改善箇所説明図

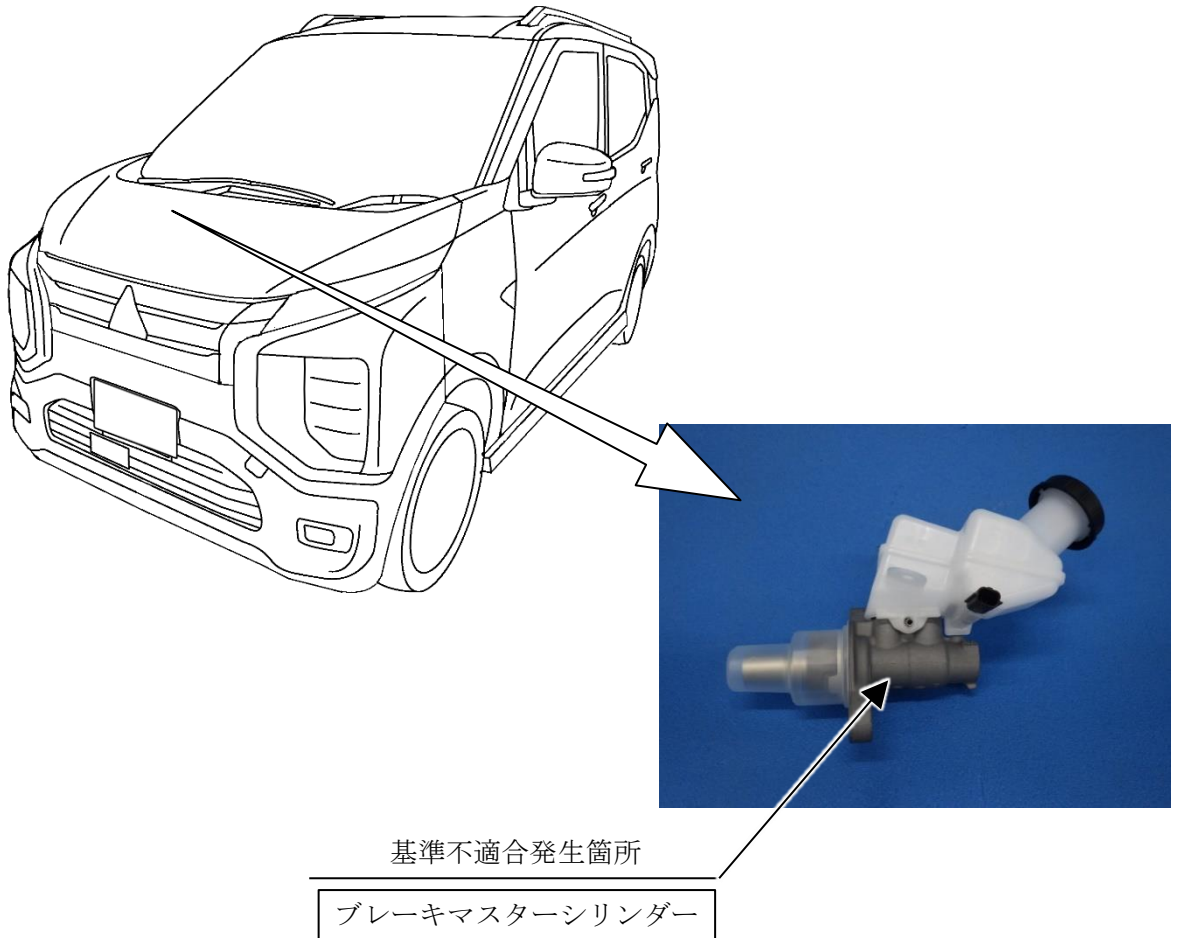
ブレーキマスターシリンダーにおいてピストン形状が不適切なため、ブレーキオートホールド機能(※1)、およびヒルスタートアシスト機能(※2)解除時に、ピストンが正規位置まで戻らず、ブレーキを引きずることがある。そのため、そのままの状態で使用を続けると、アクセルペダルを離した際に、意図した以上に減速することがあり、最悪の場合、走行中にブレーキの引きずりが解消すると、意図しない加速をするおそれがある。

注：図中の 内は、交換する部品を示す。

全車両、ブレーキマスターシリンダーを対策品と交換する。

識別：運転席側ドアのドアチェッカー取り付けボルト頭部に、白または黄色ペイントを塗布する。
